**AVIS RELATIF À LA PROTECTION
CONTRE LES EVENTUELS EFFETS NOCIFS ET NUISANCES
PROVOQUÉS PAR LES RAYONNEMENTS NON IONISANTS
GÉNÉRÉS PAR DES ANTENNES ÉMETTRICES STATIONNAIRES**

Commune : QUAREGNON - Exploitant : TELENET GROUP

Référence exploitant : HT1987A

Rapport n° 3504 / 2024

Figure 1 : Vue en plan des lieux de séjour et des points de contrôle

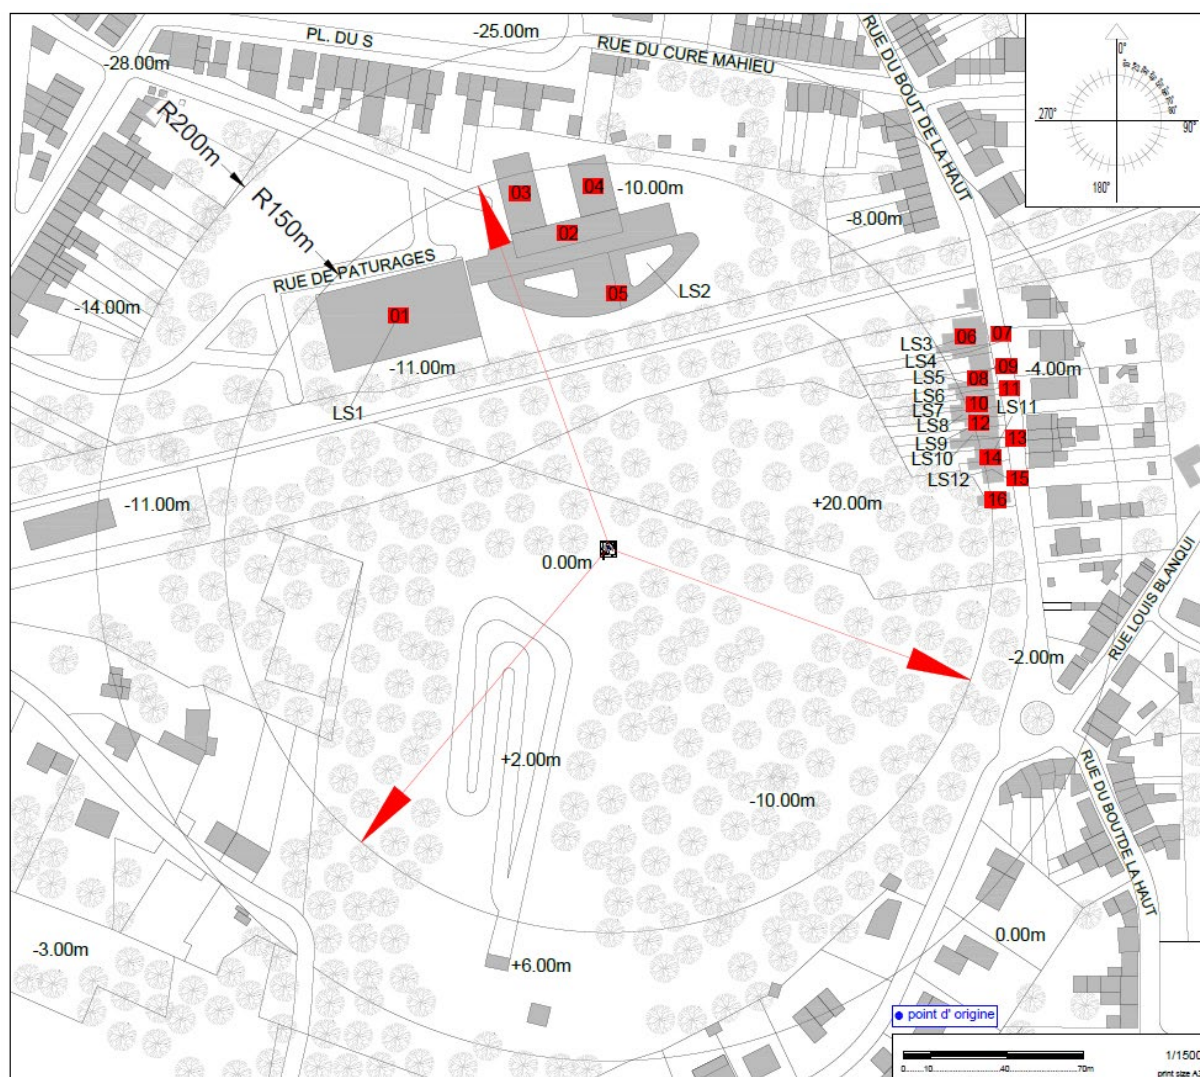
- le numéro du point de contrôle repris sur un des plans de la figure 1;
- le numéro du LS dans lequel se trouve le point de contrôle de la 1^{ère} colonne ;
- l'atténuation d'obstacle prise en compte pour le calcul de l'indice d'exposition dans le LS ;
- le résultat du calcul de l'indice d'exposition.

N° point de contrôle	LS	Atténuation (dB)	Indice d'exposition relatif à la limite par installation IE_i
2	LS2	3,0	0,248
16	LS12	3,0	0,219
3	LS2	3,0	0,183
1	LS1	3,0	0,169
4	LS2	3,0	0,147
14	LS11	3,0	0,121
15	LS12	3,0	0,101
13	LS10	3,0	0,096
11	LS8	3,0	0,087
12	LS9	3,0	0,086
5	LS2	3,0	0,085
10	LS7	3,0	0,079
9	LS6	3,0	0,076
8	LS5	3,0	0,068
7	LS4	3,0	0,060
6	LS3	3,0	0,056

En ce qui concerne les antennes de l'installation mentionnées dans le tableau 1, la distance maximale à laquelle la limite pourrait être atteinte, à l'extérieur, est égale à 91,4 m. S'il n'y a pas de LS à une distance inférieure, les antennes respectent forcément la limite d'immission.

Dans le cas des LS situés à l'intérieur des bâtiments, une atténuation d'obstacle est prise en compte et il en résulte que la distance maximale à laquelle la limite pourrait être atteinte se réduit à 64,7 m.

Figure 2 : Vue en plan des installations d'antennes dans un rayon de 300 mètres autour de l'installation faisant l'objet de la demande d'avis

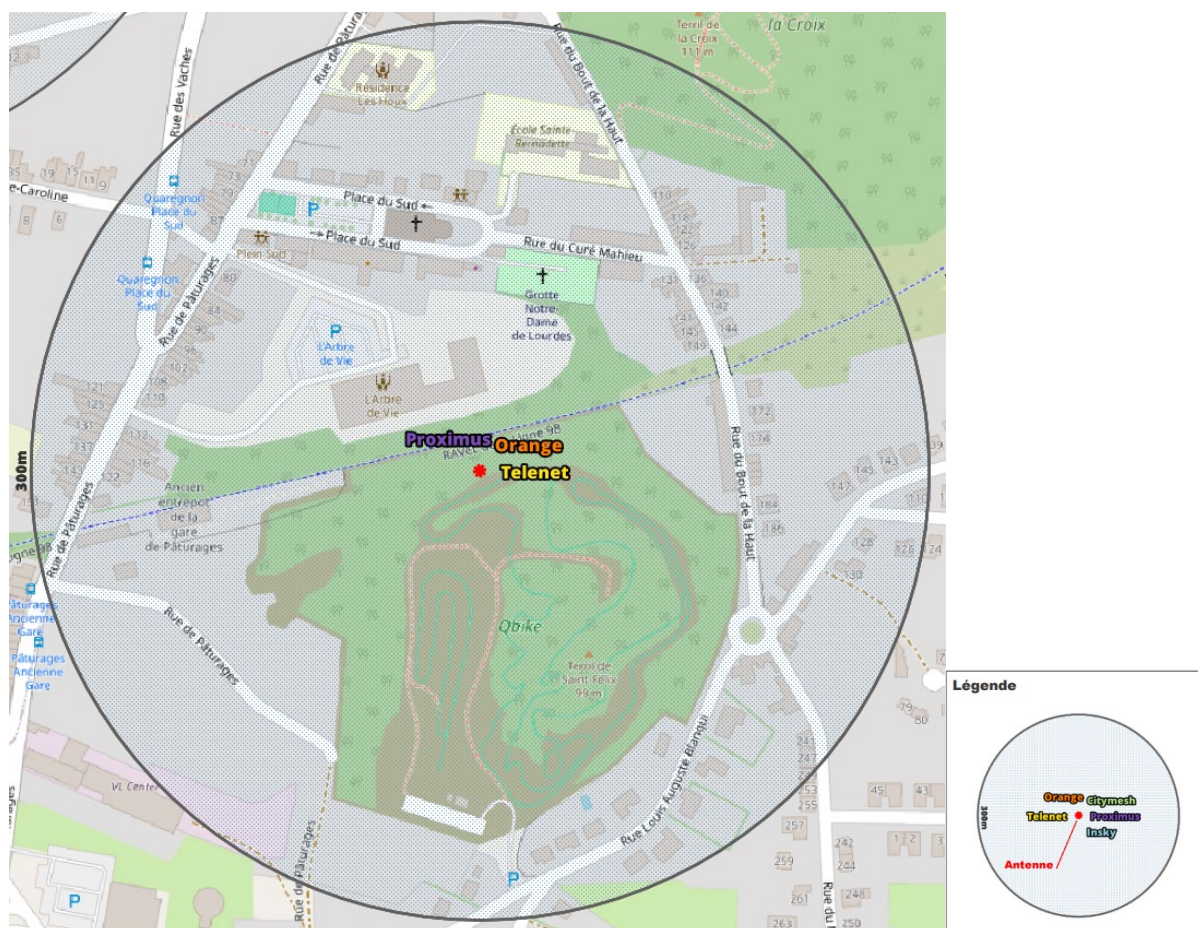
Le plan en projection verticale de la figure 2 indique la localisation des installations d'antennes émettrices stationnaires visées par le décret et situées dans un rayon de 300 mètres autour de l'installation référencée dans le paragraphe 2 et localisée au centre du cercle. Les données de localisation de ces antennes et les avis correspondant sont accessibles via le cadastre en ligne des antennes émettrices stationnaires⁸. Les installations prises en compte dans l'évaluation du respect de la limite cumulative sont les installations d'antennes émettrices déclarées en service par l'exploitant à la date du présent avis, à l'exception de l'installation référencée dans le paragraphe 2 et éventuellement d'autres installations ayant fait l'objet d'une demande d'avis à la même date et qui sont situées à l'intérieur de la zone de 300 mètres de rayon.

- a) il y a au plus 4 installations d'antennes émettrices stationnaires présentes dans la zone d'évaluation de 300 mètres de rayon représentée dans la figure 2, y inclus l'installation référencée dans le paragraphe 2 : la limite cumulative définie à l'article 4, §2 du décret est nécessairement respectée dans les lieux de séjour à l'intérieur de la zone d'évaluation de 300 mètres de rayon ;

- b) il y a exactement 5 installations d'antennes émettrices stationnaires présentes dans la zone d'évaluation de 300 mètres de rayon représentée dans la figure 2, y inclus l'installation référencée dans le paragraphe 2 et il existe, pour 3 ou 4 de ces installations, un avis attestant le respect de la limite abrogée de 3 V/m : la limite cumulative définie à l'article 4, §2 du décret est nécessairement respectée dans les lieux de séjour à l'intérieur de la zone d'évaluation de 300 mètres de rayon ;

- c) dans tous les autres cas, il a été vérifié que la limite cumulative définie à l'article 4, §2 du décret n'est pas dépassée dans les lieux de séjour sur base du nombre d'installations localisées dans la zone d'évaluation de 300 mètres de rayon représentée dans la figure 2, de leur localisation ainsi que des données inscrites dans la figure 1 et au paragraphe 4 du présent avis et dans les avis attestant le respect de la limite par installation ou de la limite abrogée de 3 V/m relatifs aux autres installations reprises dans la figure 2.

Compte tenu des considérations ci-dessus, il apparaît que l'intensité du rayonnement électromagnétique généré, dans les lieux de séjour situés dans un rayon de 300 mètres autour de l'installation référencée dans le paragraphe 2, par l'ensemble des antennes émettrices stationnaires de l'ensemble des exploitants du même site d'antennes émettrices stationnaires respecte la limite fixée à l'article 4, § 2 du décret.
